Technical Bulletin

PowerGrip® Kit K015541XS till Ford 1.8 diesel Motorer

Fig. 1 visar den gamla spännaren till höger och den nya till vänster.

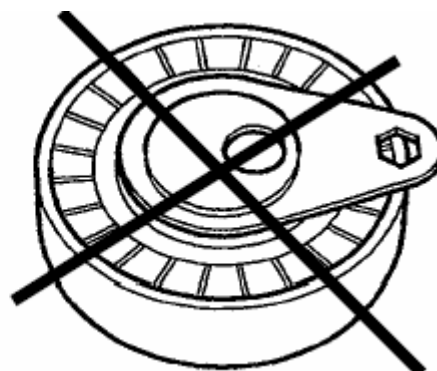
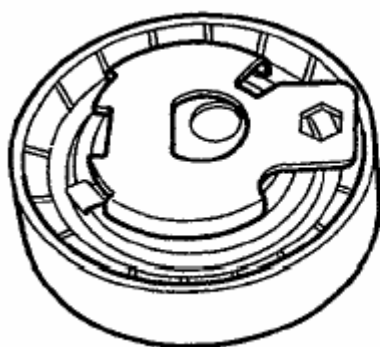
När man skiftar från manuell spännare till en automatisk så måste man göra några extra kontroller.

1. Automatisk spännare

Ifall man stöter på en av dessa bilar så går det utmärkt att uppdatera de med en automatisk spännare, Gates kit K015541XS.

Fig. 2

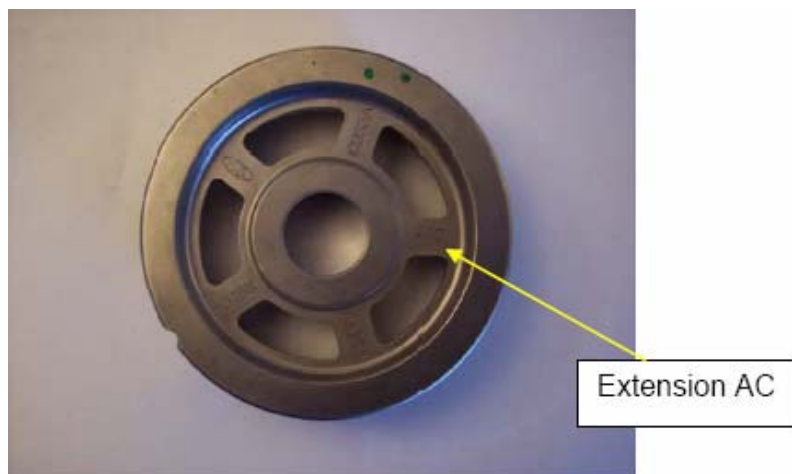
Kontrollera ifall artikelnumret på kamaxelhjulet slutar med **AC** (Fig. 2). Ifall det slutar med **AB**, ersätt det med ett nytt hjul OE ref. XS4Q6A256**AC**. Notera att Gates rekommenderar att alltid kontrollerar att kamaxelhjulet är det rätta, om inte byt!

Fig. 3

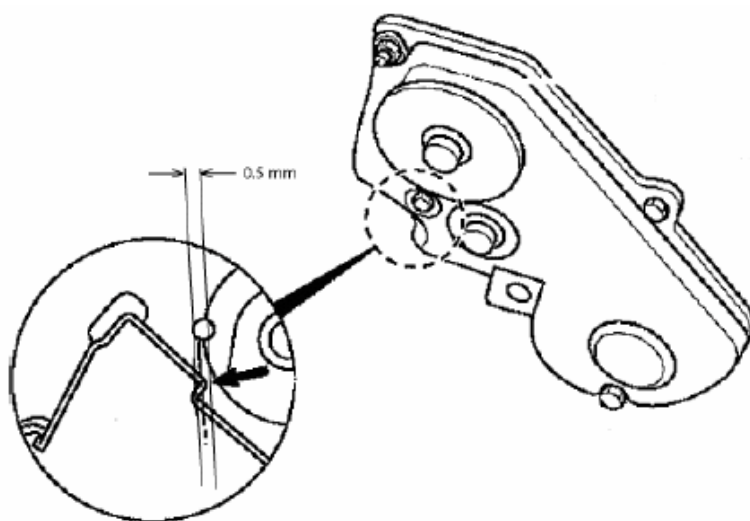
När man uppgraderar till en automatisk spännare måste kamaxelkåpan modifieras.

Fila av det inre hörnet (0.5 mm) se Fig. 3. **OBS! Skada inte kåpan genom att fila av för mycket på hörnet!**

Ifall man inte följer denna anvisning kan motorn skadas allvarligt.
